REAMENAGEMENT DU BOULEVARD DE SMET DE NAEYER ENTRE LE ROND-POINT DE GREEF ET LE CARREFOUR WOESTE, L'AVENUE DES DEMINEURS ET LA RUE JULES LAHAYE

DEMANDE DE PERMIS D'URBANISME MODIFICATIVE

Note explicative

DEVR - DPU P0639

Figure 18: Situation projetée - Profil type pour la nouvelle voirie

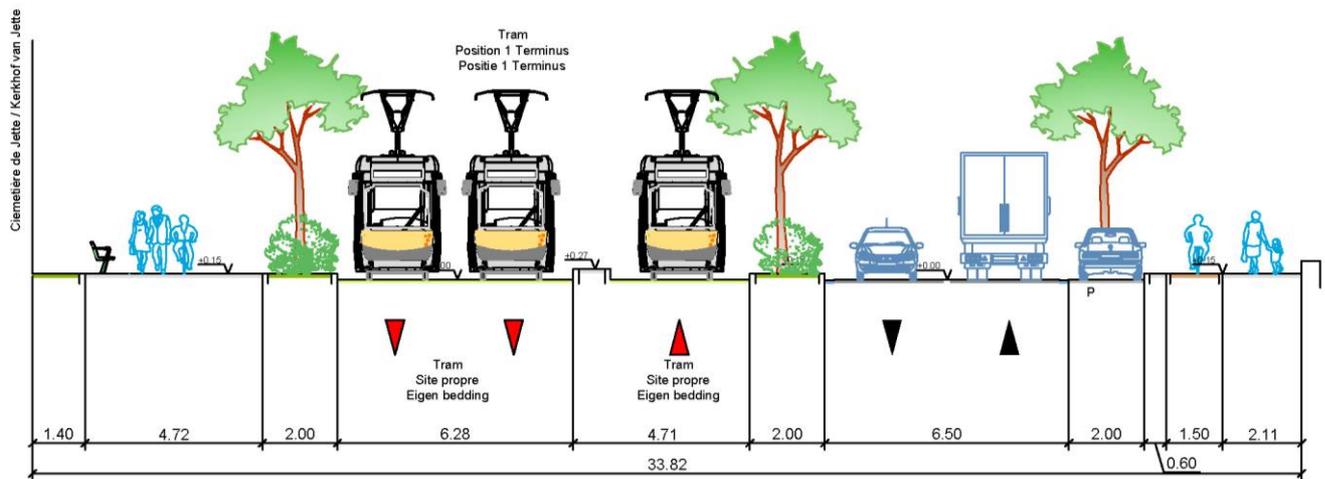
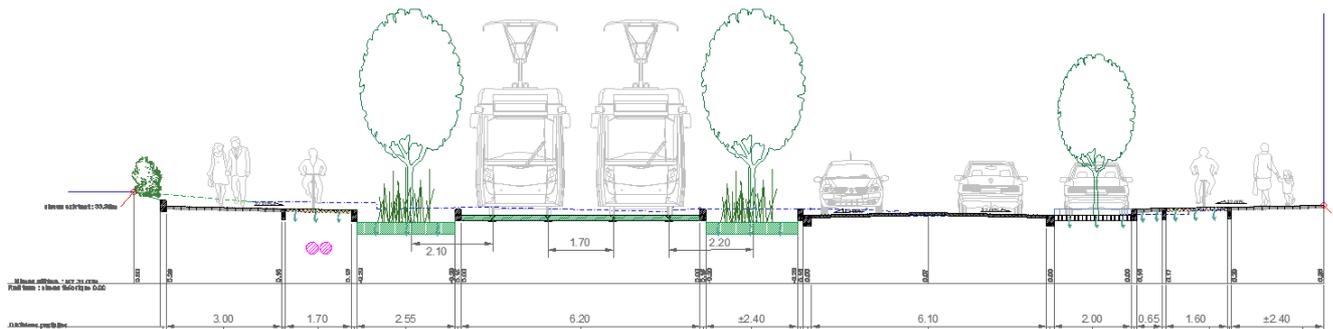
1. Suppression du terminus de Smet de Naeyer et rationalisation des voies de tram
L'ensemble du projet précédent découlait du besoin de la STIB de conserver et de développer un terminus tram sur le boulevard de Smet de Naeyer.
Les besoins STIB ayant évolué, le terminus initialement développé pour le tram 62 est supprimé.
Le dédoublement des quais et des voies (3 voies initialement) peut être dès lors revus à la baisse.
Cette évolution permet de réattribuer l'espace initialement dédié au remisage des trams au profit des modes actifs et de la verdurisation de l'axe.
 - a. Verdurisation globale des sites propres tram (Sedum) sauf aux droits des appareils de voie et des arrêts (peu pérenne)

- b. Conservation de la promenade verte bordant le cimetière (et des arbres et de la végétation qui la composent)
- c. Création d'une piste cyclable unidirectionnelle (côté cimetière) : 1m70
- d. Elargissement du trottoir côté façade (2m10 → 2m40) et de la piste séparée (1m50 → 1m60)
- e. Elargissement des zones vertes bordant le site propre tram
 - i. 2m → ±2m50
 - ii. Permet la création de noues paysagères (surfaces récoltant les eaux de pluies)

- f. Intégration de la gestion différenciée des eaux pluviales, par la création de massifs drainants sous :
 - i. Les zones de stationnement
 - ii. Les pistes cyclables

Figure 20 - Schéma des adaptations du PU 2017 (Source STIB)

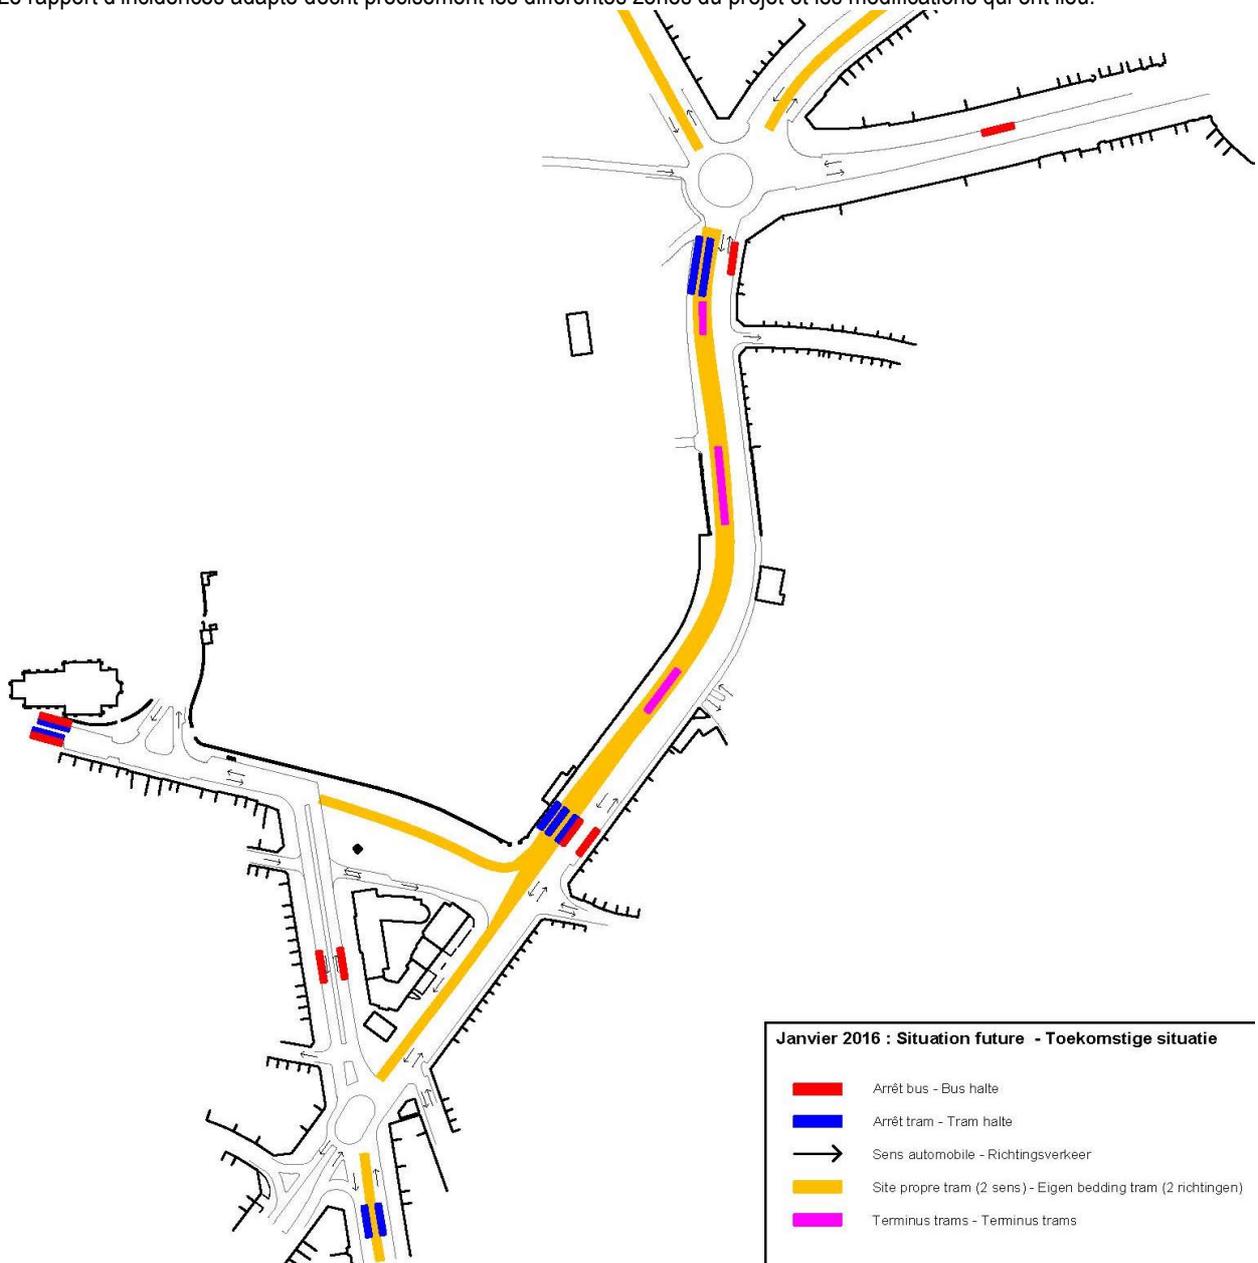
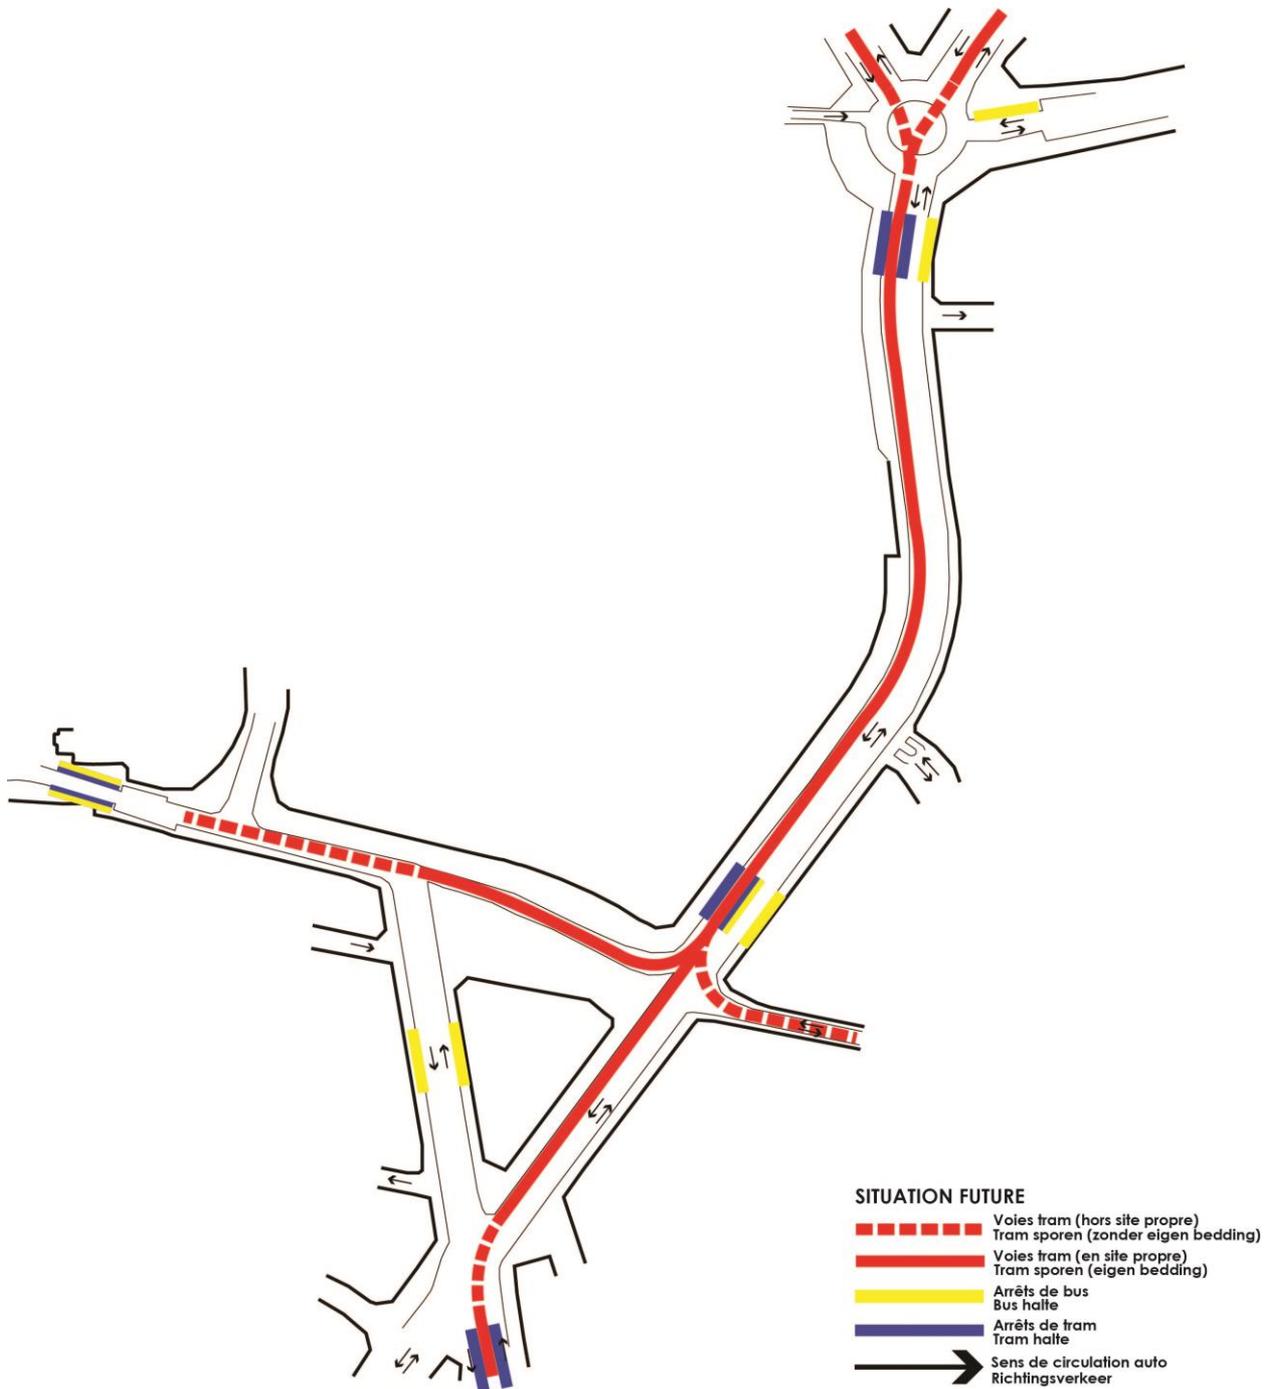
Le rapport d'incidences adapté décrit précisément les différentes zones du projet et les modifications qui ont lieu.
